**Avis de la Mission régionale d'autorité environnementale
de la région Nouvelle-Aquitaine sur le projet
de révision allégée n°3 du plan local d'urbanisme (PLU)
de la commune de Jarnac (Charente)**

n°MRAe 2020ANA35

dossier PP-2019-9296

Porteur du Plan : Communauté d'Agglomération du Grand Cognac

Commune de JARNAC
3^{ème} Révision Allégée du PLU

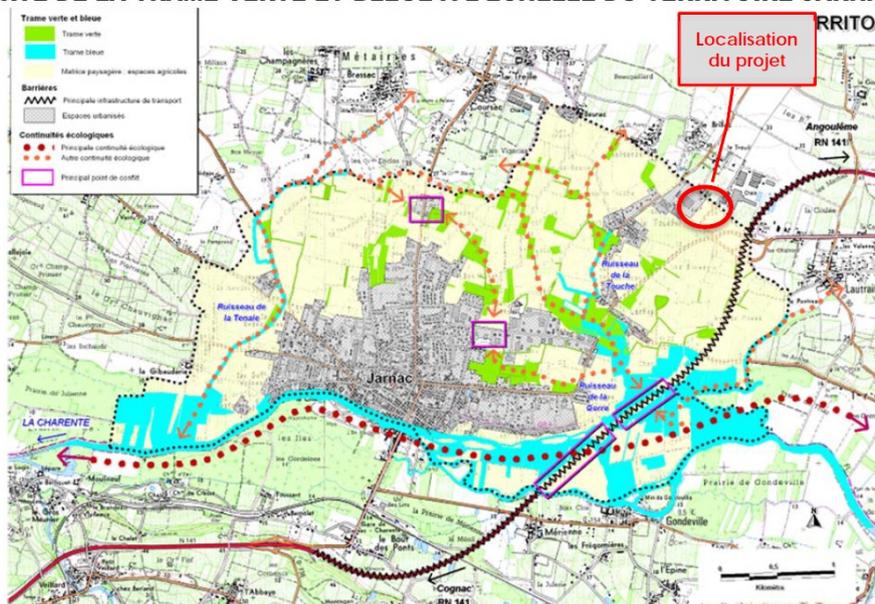
Le dossier préconise par ailleurs le traitement paysager par une zone tampon instituée le long de la route nationale n° 141. Cependant, cette zone tampon apparaît uniquement dans le règlement graphique. En l'état

du dossier, sans précision sur les modalités choisies dans le règlement écrit et dans une OAP, sa prise en compte par le projet de révision allégée n°3 du PLU n'est pas assurée.

- d'indiquer les solutions alternatives envisageables au niveau de l'intercommunalité en précisant en particulier les orientations indiquées par le SCoT de la Région de Cognac en matière d'armature urbaine à vocation économique pour la commune de Jarnac ;
- d'apporter des explications sur l'impact du projet sur les espaces agricoles ;
- d'apporter les éléments nécessaires pour s'assurer de la prise en compte de l'enjeu « ressource en eau » ainsi que de la suffisance des dispositifs relatifs aux risques d'incendies ;
- de mettre en œuvre les dispositions opposables prévues par le code de l'urbanisme pour permettre au PLU de contrôler les effets sur l'environnement des opérations d'aménagement, comme la définition d'Orientations d'Aménagement et de Programmation (OAP) et de dispositions appropriées du règlement écrit du zonage Ux.
